**Правила № 51 (шум, производимый транспортными
средствами категорий М и N): разработка**

Предложение по поправкам серии 03 к Правилам № 51

Представлено неофициальной группой по правилам ООН № 51 и 59¹

Рис. 3а [Схематическая диаграмма для транспортных средств, проходящих испытание в соответствии с пунктом 3.1.2.1 – расчет L_{urban}]

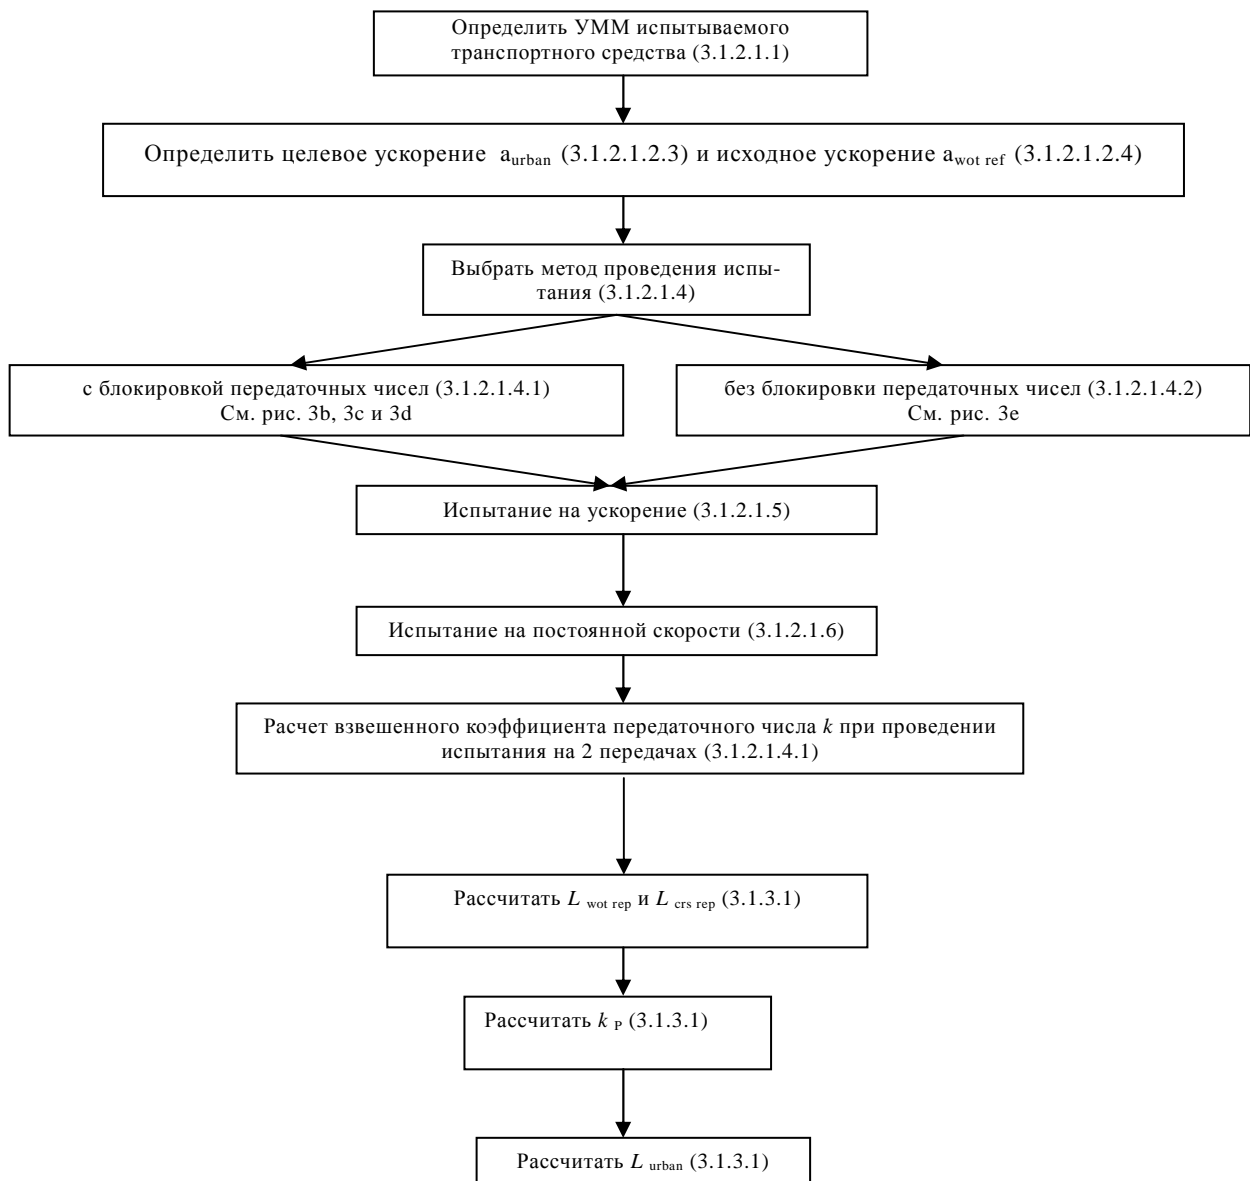
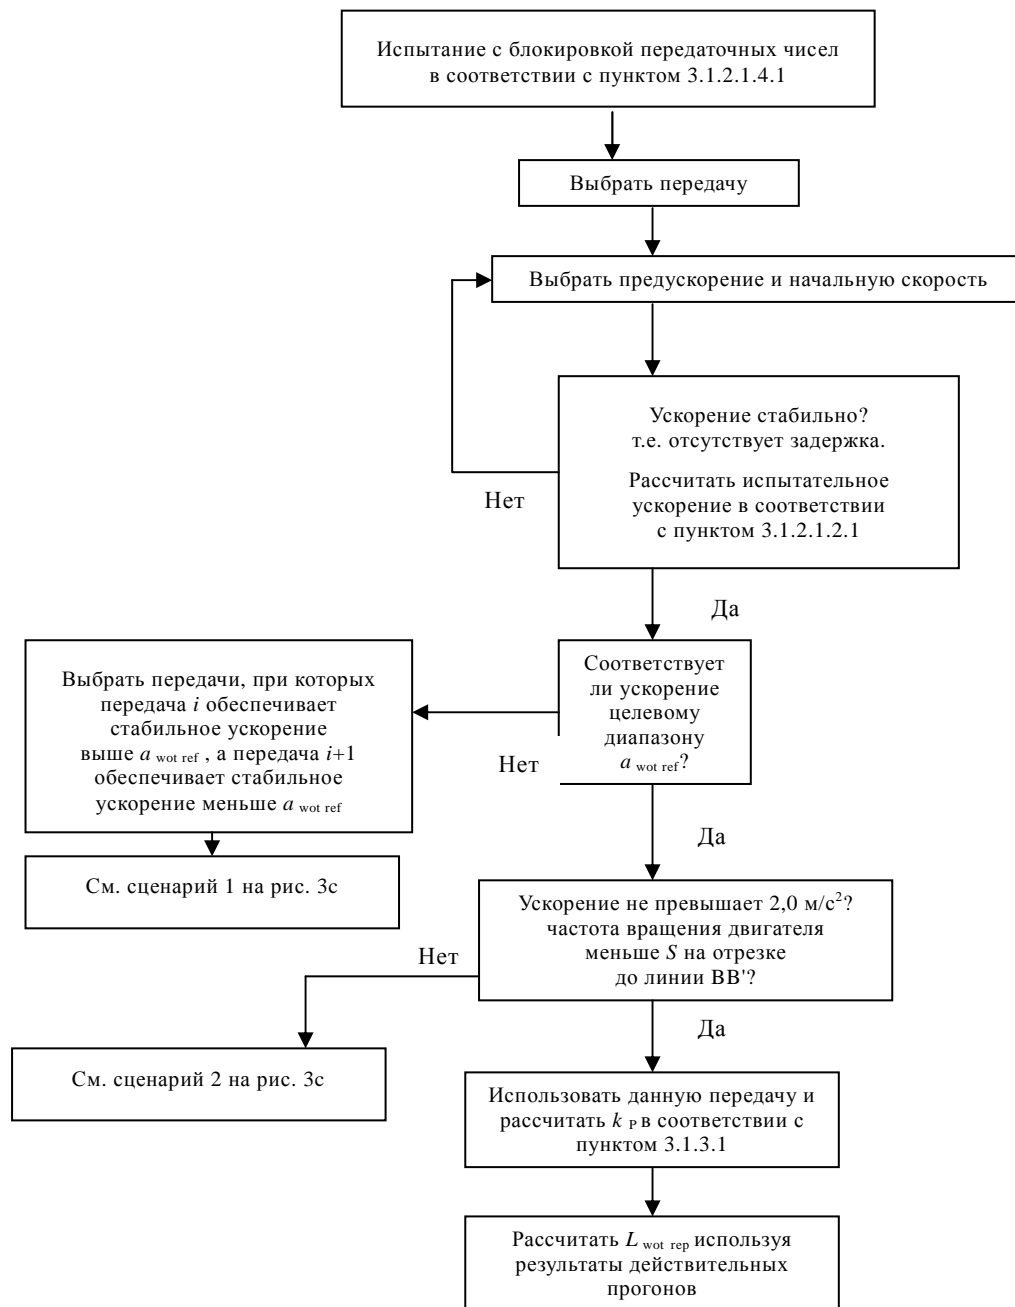
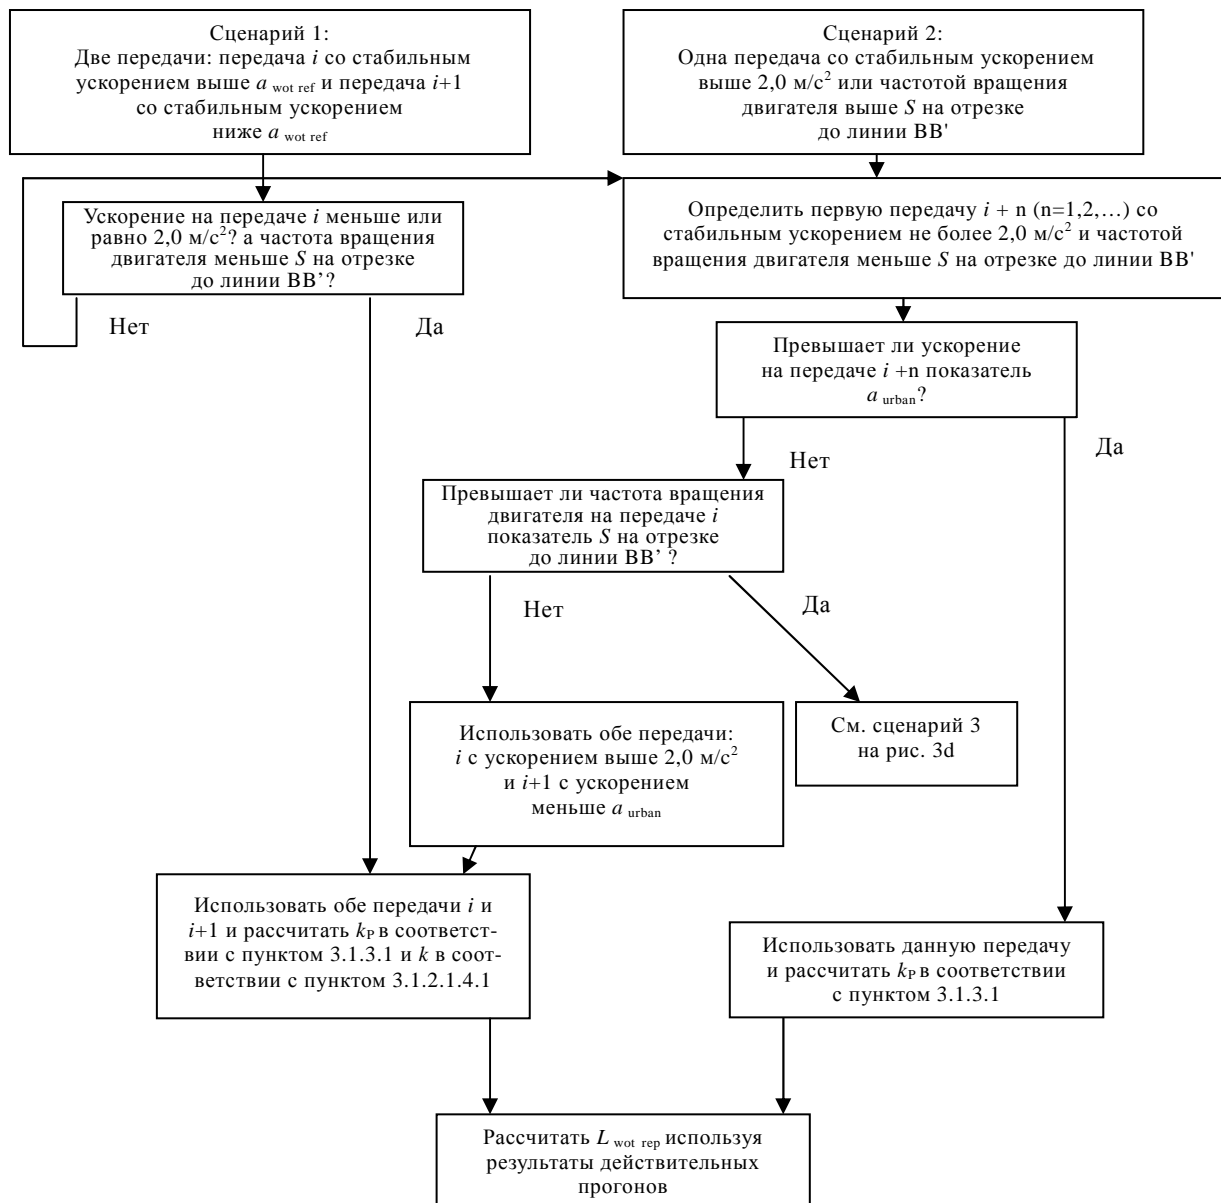
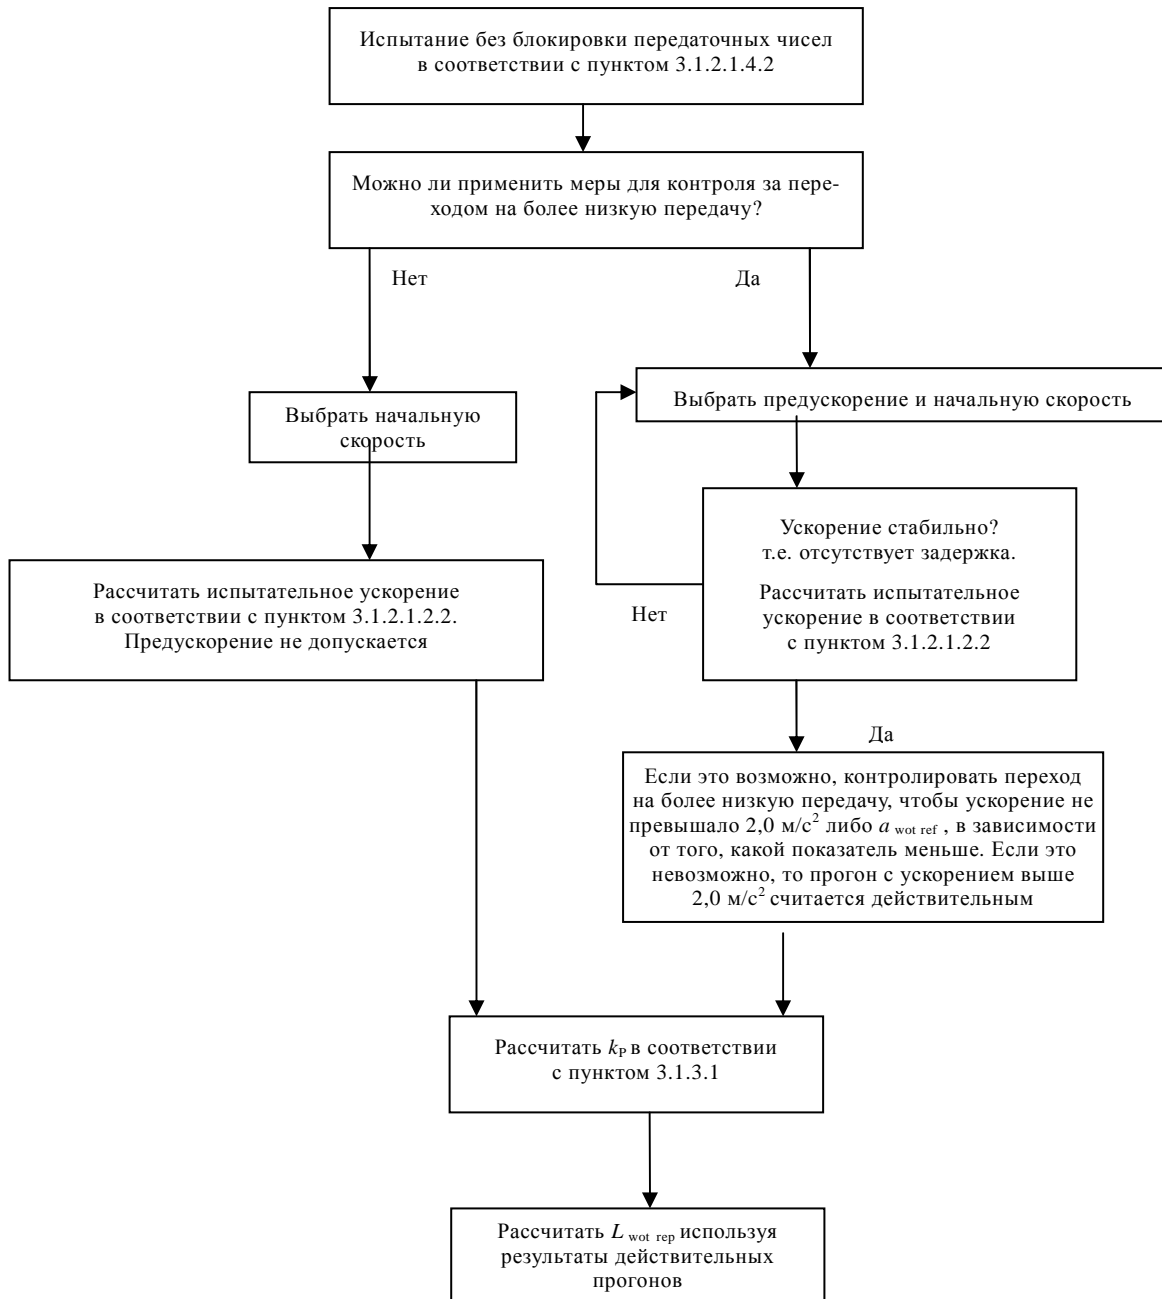
В качестве подспорья при проведении испытания на рис. 3а–3е в добавлении 3 в схематичной форме представлены критерии выбора передачи и критерии испытательного прогона для транспортных средств категорий M_1 и M_2 , имеющих технически допустимую максимальную массу в груженом состоянии не более 3 500 кг, и для транспортных средств категории N_1 ".

Приложение 3, добавление 3 изменить следующим образом:

20. Уточнение, касающееся конфигурации трансмиссии и режимов, обеспечивающих достижение ускорений, наиболее приближенных к $a_{\text{wot ref}}$. Необходимо предусмотреть в соответствующем пункте приложения 3 ссылку на включенные в добавление 3 приложения 3 схематические диаграммы (рис. 3а–3е), касающиеся транспортных средств категорий M_1 и M_2 , имеющих максимальную разрешенную массу не более 3 500 кг, и транспортных средств категории N_1 .
